**Oggetto: [ID\_VIP:7848] progetto per la costruzione e l'esercizio di un impianto agrifotovoltaico, delle opere connesse e delle infrastrutture indispensabili, denominato "Pescarella". Proponente: Ambra Solare 12 S.r.l. Gruppo Powertis - Risposta alla V/S nota R.U. 0004917 del 15.07.2022**

## CHIARIMENTI

**Figura 14- Carta dell'intervisibilità teorica cumulativa del solo impianto in progetto**

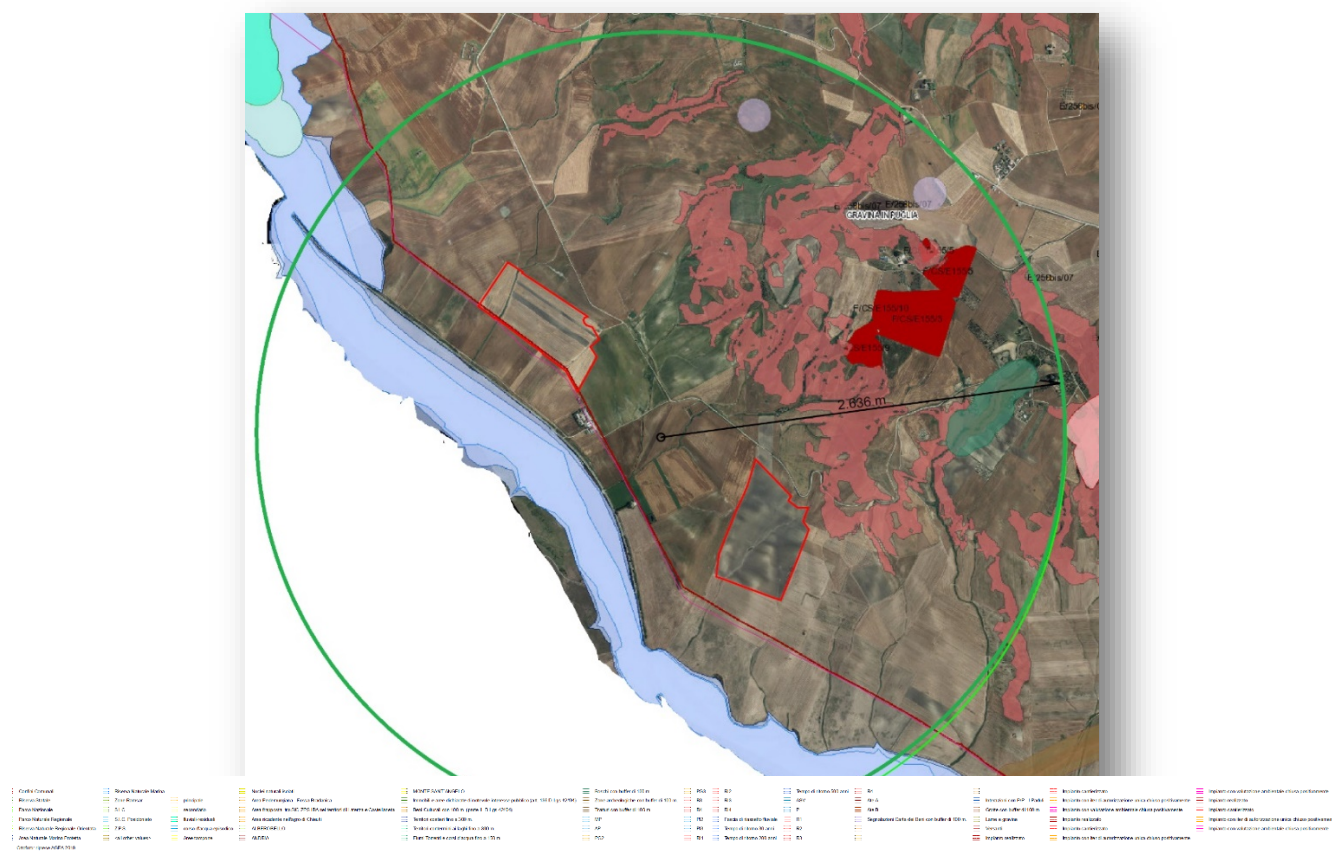
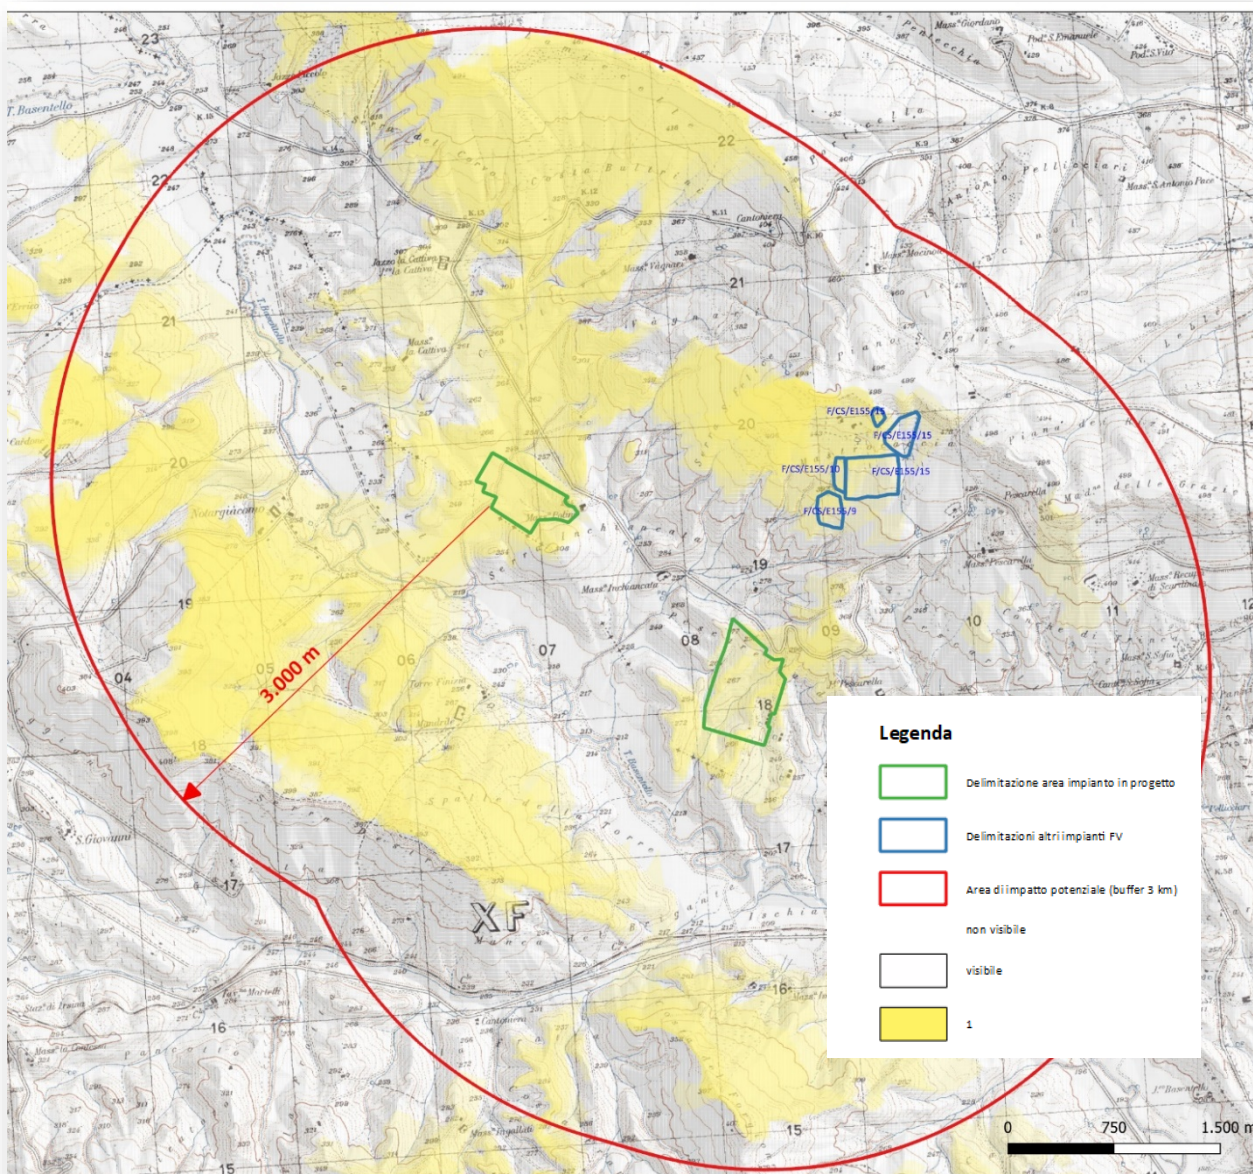
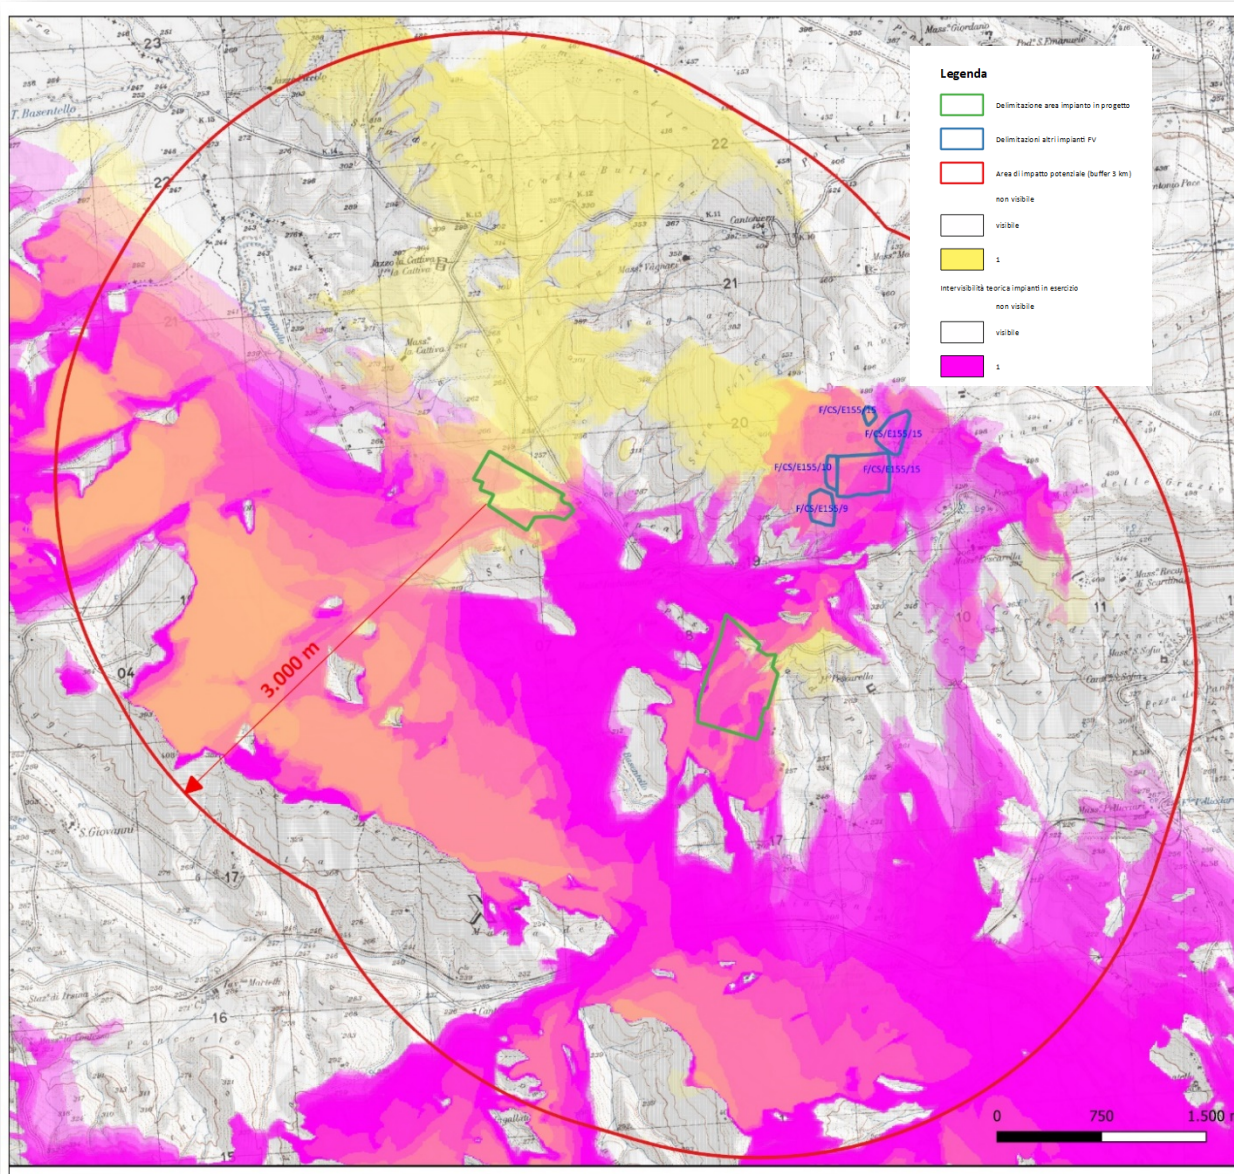
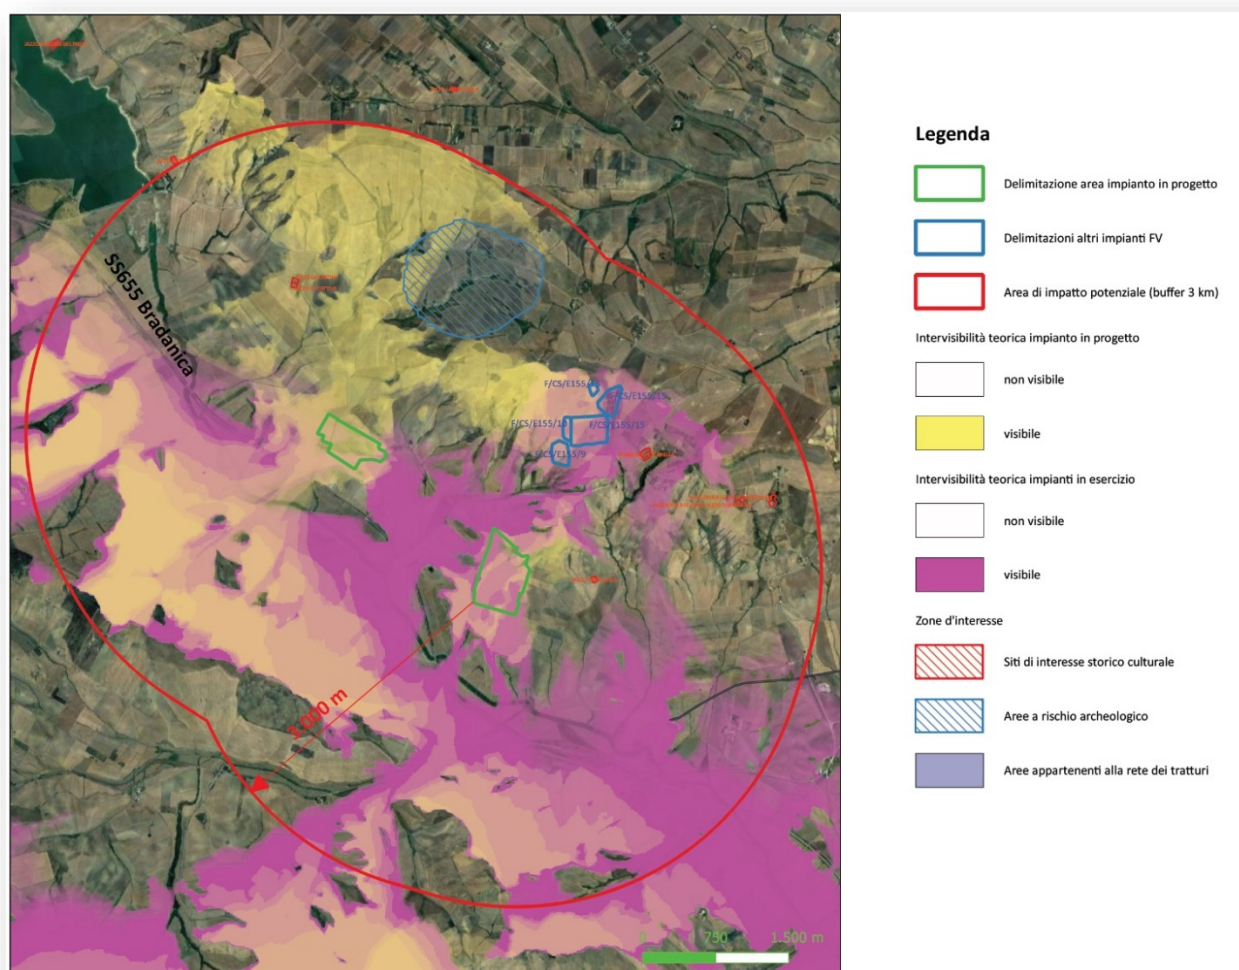
- 9.2 *Fornire le fotosimulazioni prodotte da punti percettivi sensibili con l'inserimento del progetto comprensivo della sottostazione elettrica privilegiando punti di maggiore visibilità di impianto, corredate da planimetria con coni ottici, ed infine immagine aerea che rappresenti la totalità degli interventi, specificando la collocazione, le dimensioni, le altezze, i materiali da costruzione, le colorazioni adottate, e le relative opere di mitigazione*

È stato necessario costruire una carta dell'intervisibilità teorica mediante sistema GIS sulla base del modello digitale del terreno (DTM). Tale carta tiene solo conto della geomorfologia del territorio non considerando quindi eventuali elementi schermanti interposti tra il punto di collimazione ed il punto di mira (alberature, elementi antropici etc.).

Lo studio eseguito mostra chiaramente come all'interno dell'area di valutazione, determinata all'interno di un areale costruito quale buffer di 3 km dalla perimetrazione dell'area di impianto in progetto, il carico di frequenza teorica della visibilità assume valori pressoché trascurabili rispetto alle aree di interesse presenti nell'areale mentre assume valori più significativi in aree agricole con particolare riferimento alla zona a nord. Nelle zone più frequentate come la strada statale SS 655 Bradanica, le aree in giallo (intervisibilità teorica del solo impianto in progetto) ricalcano le aree di intervisibilità teorica già esistenti (aree in viola) con frequenza notevolmente minore rispetto a quest'ultime.

Figura 19 – estratto dell'elaborato Particolari Costruttivi (cod. elab. Elaborato-Grafico-R-5-b)

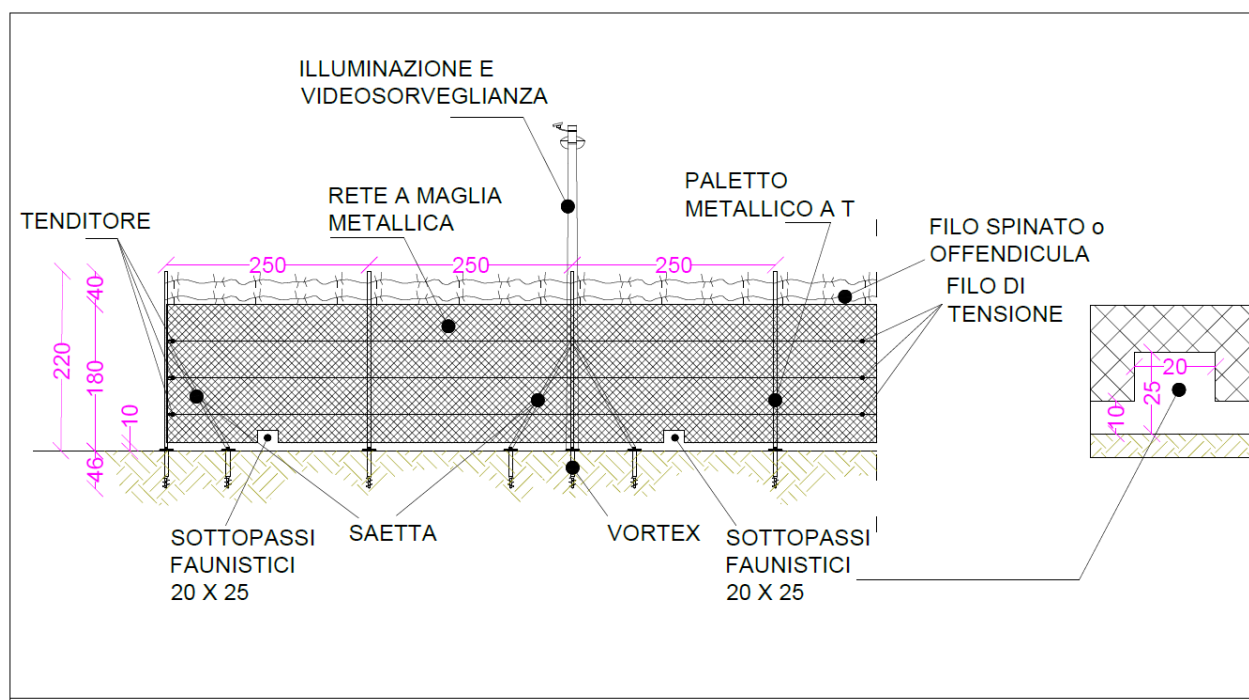
- 4.1.1 approfondire le misure di mitigazione su specie vegetali e faunistiche in fase di cantiere e di esercizio tenendo in considerazione la perdita e frammentazione del suolo;*
- 4.1.2 approfondire le misure di mitigazione, specificare le misure e la quota economica prevista per compensare le previste perdite ecosistemiche irreversibili, sia in fase di cantiere che di esercizio*
- 4.1.3 Relativamente all'elaborato Relazione\_Faunistica\_Psi, per l'allegato fotografico si chiede di fornire immagini relative ad altre stagioni (principalmente quella primaverile) oltre alla stagione estiva- pre-autunnale.*

Allo scopo di mitigare anche l'impatto indiretto per disturbo e conseguente allontanamento, si propone di mettere in opera una recinzione perimetrale ad elevata permeabilità faunistica; tale recinzione è utile a permettere il passaggio e la ricolonizzazione da parte di fauna non volatrice, soprattutto Anfibi, Rettili e piccoli Mammiferi, nell'area di progetto. La recinzione prevede un passaggio alla base di 10 cm per tutto il perimetro con intervallati passaggi per la piccola fauna di 20x25 cm a passo 25 mt circa. Infine, anche allo scopo di migliorare l'inserimento paesaggistico e aumentare l'idoneità ambientale per le specie faunistiche, si propone di realizzare, lungo ed esternamente alle recinzioni perimetrali, la piantumazione di essenze arboreoarbustive autoctone.
